Mission régionale d'autorité environnementale

**Avis délibéré sur le projet de centrale photovoltaïque  
au sol à Bernon (10)  
porté par AKUO WESTERNEUROPE AND OVERSEAS**

n°MRAe 2024APGE89

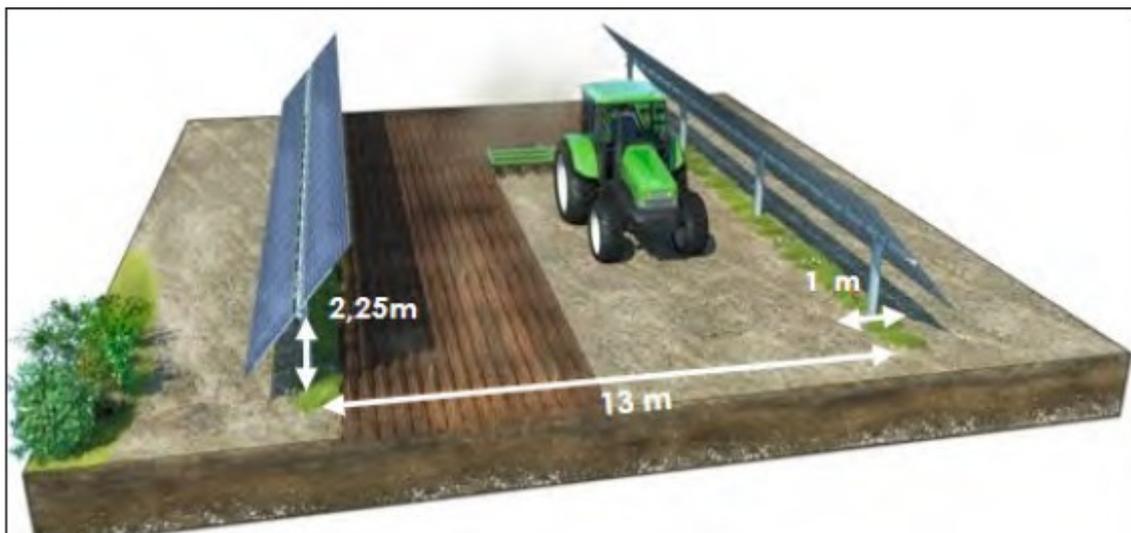
Le dossier mentionne ainsi 44,1 ha en grande culture et 35,5 ha en prairie et jachère ce qui n'est pas cohérent avec la surface de 70,1 ha indiqués dans le dossier.

L'Ae constate que l'étude préalable agricole ne mentionne pas de surfaces en jachère, contrairement à l'étude d'impact.

**L'Ae recommande de mettre en cohérence les chiffres indiqués dans le dossier quant à la surface du projet.**

**Figure 5 – plan des haies à créer (comprenant également les points de vue des photomontages)**

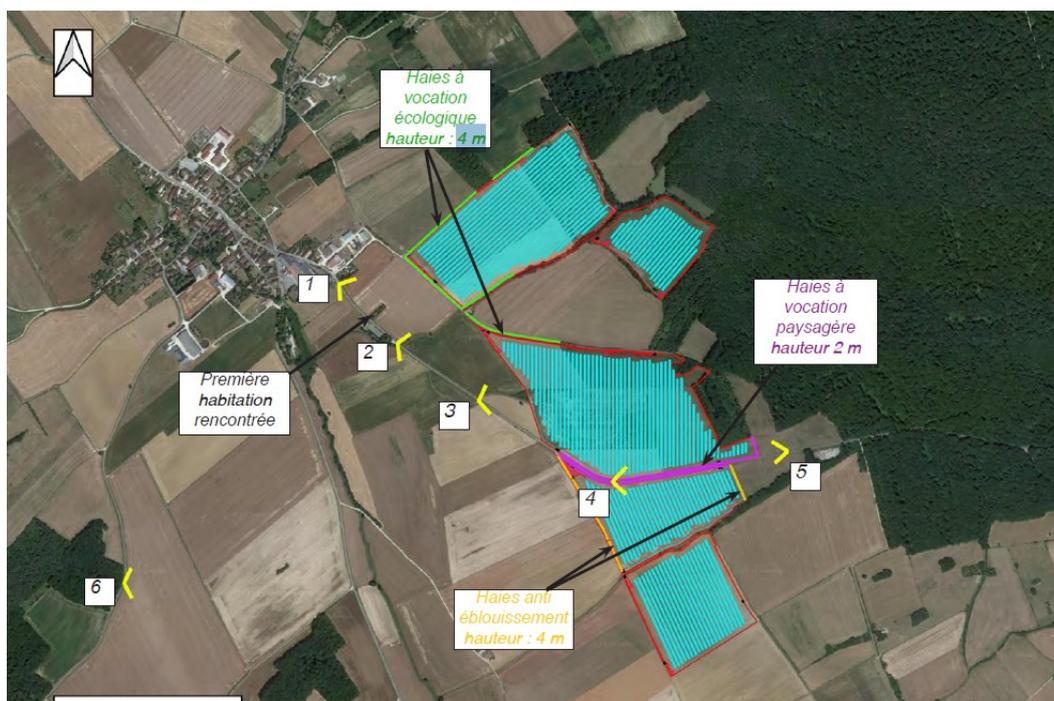
L'Ae informe le pétitionnaire qu'une telle hauteur de haie devra être atteinte dans un laps de temps raisonnable et donc plantée en début de phase d'exploitation. L'Ae informe de plus le pétitionnaire que cette largeur de 2 m est insuffisante (cf recommandation de l'Ae au chapitre 3.1.3. du présent avis). D'après le dossier, la haie à vocation paysagère est censée diminuer l'effet tunnel de part et d'autre de la RD 84. Or, l'Ae estime au contraire que la création d'un tel écran paysager accentuera l'effet tunnel du parc photovoltaïque et modifie complètement le paysage agricole initial.

Par ailleurs, une mesure d'intégration paysagère en façade ouest du projet et au nord de la RD 84 devrait être proposée (face au point de vue n° 3 sur la figure 4 du présent avis) : par exemple l'implantation de plusieurs bosquets sur les abords du projet du même type que ceux déjà existants sur les parcelles alentours (bosquets de type « agricoles » comprenant un mélange de strates hautes et basses) afin de créer une continuité paysagère et écologique.

***L'Ae recommande de proposer d'autres mesures de réduction de l'effet tunnel autour de la RD 84, par exemple par un recul de l'ensemble des éléments (haie, clôture et trackers) de 50 m de chaque côté de la route départementale, permettant une ouverture des vues sur le grand paysage. Il serait de plus intéressant dans ce cas d'alterner des séquences de fourrés bas et moyens avec des haies boisées brise-vent afin d'adoucir l'effet d'encerclement végétal et de diversifier les habitats. Les plantations utilisées, adaptées au changement climatique, devront permettre de former un écran végétal en toutes saisons (végétaux persistants).***

***L'Ae recommande de proposer une mesure de réduction supplémentaire de l'impact paysager en façade ouest du projet, au nord de la RD 84, par exemple par la plantation de plusieurs bosquets du même type que ceux déjà existants sur les parcelles alentours.***
